Bruk av kantstein på ny høykvalitetssykkelveg.

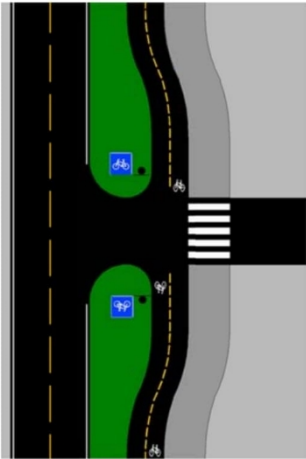
Bildet viser den nye sykkelveien som er under bygging i regi av Bybanen utbygging i krysset ved Bystasjonen. Her er det en avkjørsel inn til terminalområdet? Avkjørselen krysser hovedsykkelveien. Da skal det være kantstein eller veimerking for avkjørsel. Det har blitt lagt kantstein på tvers av sykkelveien, altså der de gule kryssene vises, og ikke for bilene.

- Hvorfor er det kantstein i høykvalitetssykkelveien?
- Hvor i Statens vegvesen sine håndbøker står det at kryss med sykkelvei skal utformes på denne måten?
- Hvorfor er det ikke nedsenket kantstein der de røde strekene er, da dette er en avkjørsel? Se eksempel fra Møllendalsveien lengre ned.
- Er dette en gjengangerfeil, da dette også er sett gjort andre plasser?
